COLLEGAMENTO TRA LA S.S. 9 "EMILIA" IN LOCALITA' SAN GIOVANNI IN COMPITO E IL CASELLO AUTOSTRADALE A 14 "VALLE DEL RUBICONE" STRALCIO DI COMPLETAMENTO

PROGETTO DEFINITIVO

RELAZIONE INTEGRATIVA
aspetti generali e stradali

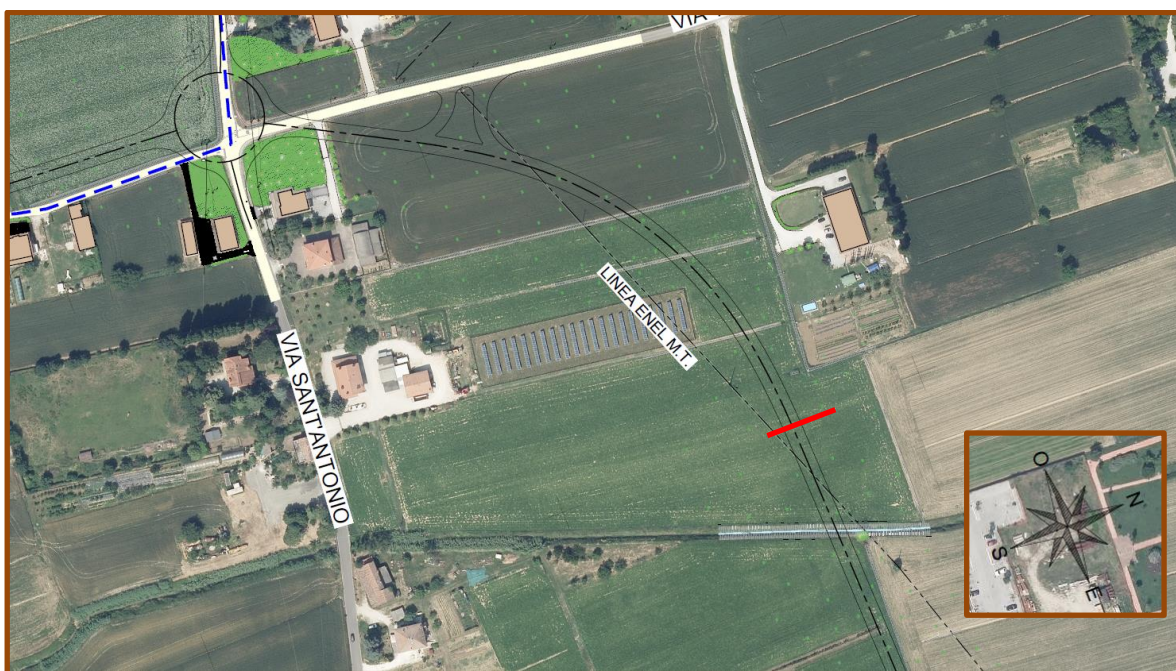
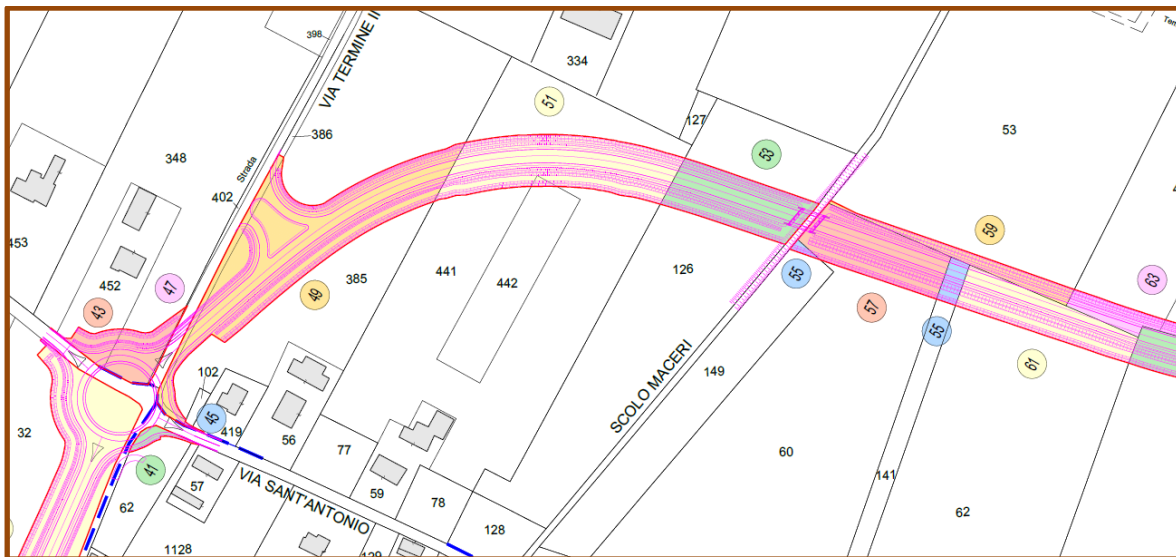
1.5. Si ricorda che ai sensi dell'art. 13 del Codice della strada: Norme per la costruzione e la gestione delle strade- *"Le strade di nuova costruzione classificate ai sensi delle lettere C, D, E ed F del comma 2 dell'articolo 2 devono avere, per l'intero sviluppo, una pista ciclabile adiacente purché realizzata in conformità al programmi pluriennali degli enti locali, salvo comprovati problemi di sicurezza".* **Si chiede di relazionare in merito.**

E' stato verificato che negli strumenti urbanistici e di programmazione dei comuni interessati non è stata prevista la realizzazione di piste ciclabili che possano essere poste in fregio alla costruenda strada.

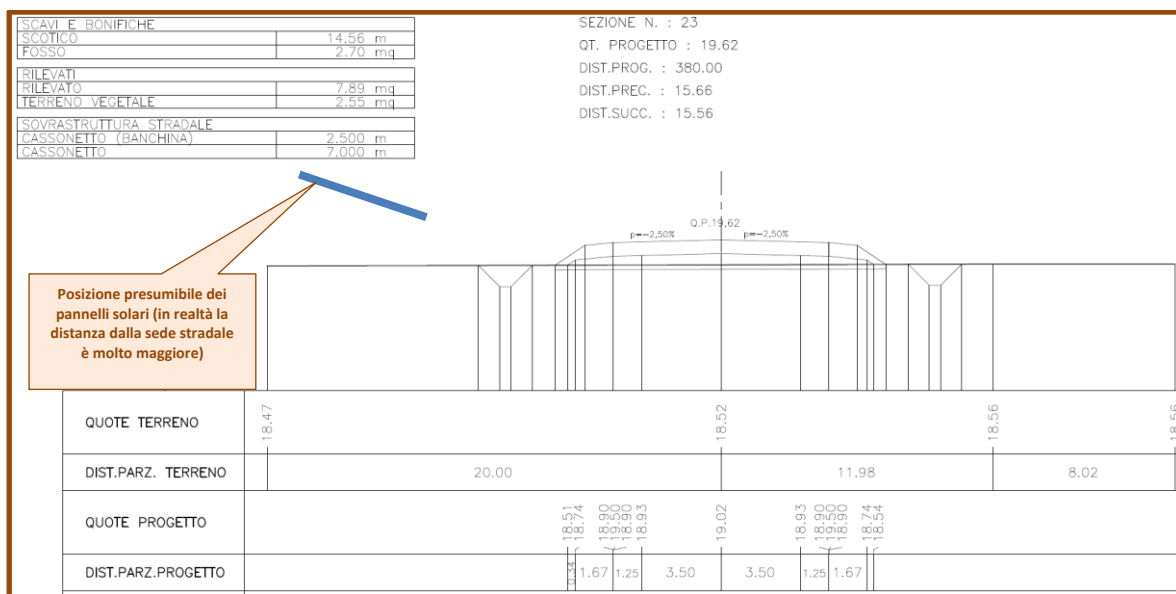
5. Considerato che il tracciato previsto per la nuova strada lambisce un'area occupata da un impianto fotovoltaico a terra già realizzato (foglio 15 particella 442 del Comune di Gatteo), **si chiede di effettuare** tutte le verifiche necessarie per dimostrare che il riflesso della luce solare sui pannelli non costituisca una possibile fonte di abbagliamento per gli automobilisti in transito sulla nuova strada; qualora invece dalle verifiche effettuate dovesse emergere la possibilità di abbagliamento in determinati orari e periodi dell'anno, si chiede di prevedere nella progettazione idonee misure atte a scongiurare l'insorgere del fenomeno.

I pannelli sono chiaramente orientati verso Est così come la strada e disposti ad una inclinazione presumibilmente pari a circa 30 ° rispetto al piano orizzontale di campagna.

Nel tratto parallelo all'inclinazione verso Est dei pannelli, ad esempio in corrispondenza della sezione 23 del secondo tratto (tratto rosso nella precedente immagine), la situazione è la seguente :

La quota del piano strada risulta circa un metro al di sopra del piano di campagna, altezza questa generalmente inferiore all'altezza da terra dei pannelli solari (per evidenti necessità di manutenzione ed accesso al di sotto dei tralicci di sostegno dei pannelli : si veda l'elemento inclinato blu nella precedente immagine).

Pertanto si ritiene che non vi sia il rischio di abbagliamento in quanto un eventuale raggio solare che incidesse i pannelli, verrebbe riflesso (solo parzialmente dato l'elevato potere assorbente dei pannelli solari stessi) molto più in alto del piano stradale (anche incrementato dell'altezza dell'utilizzatore) proprio a causa dell'inclinazione dei pannelli stessi, che riflettono verso l'alto l'energia ricevuta e quindi anche un eventuale riflesso di luce solare.

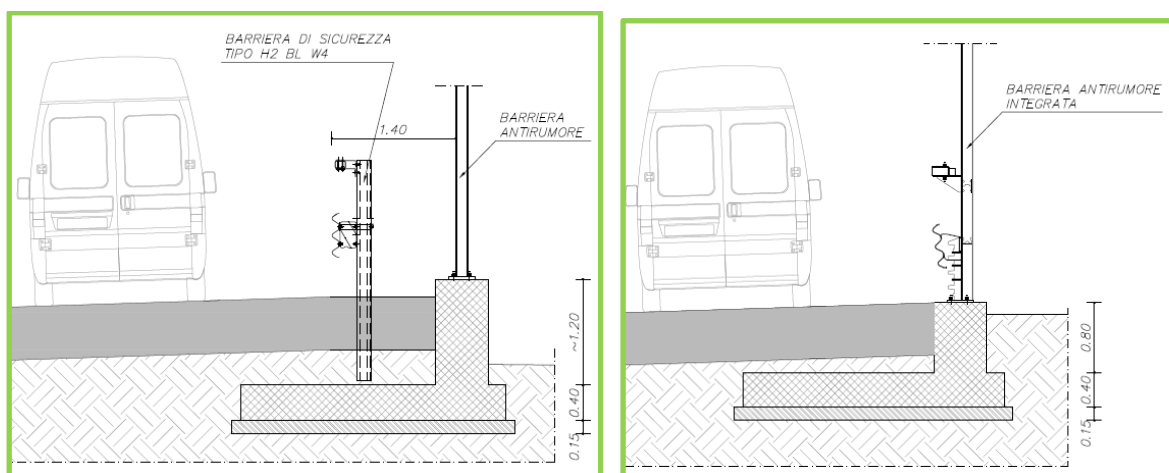
- 16.1. fornire esecutivi dettagliati e verifiche relative ai guardrail;

Data la geometria esistente si è adottato un valore massimo pari a :

W4 ($W \leq 1.30$ metri)

compatibile con la prevista distanza delle barriere antirumore dal filo protetto lato strada, pari a circa 1.40 metri.

Nei tratti in cui non si ha la distanza fisica fra la barriera a le barriera antirumore, sono state previste barriere antirumore integrate di classe H2.

Lo schema rappresenta la condizione di guard rail a protezione della barriera antirumore e di quella di barriera integrata.
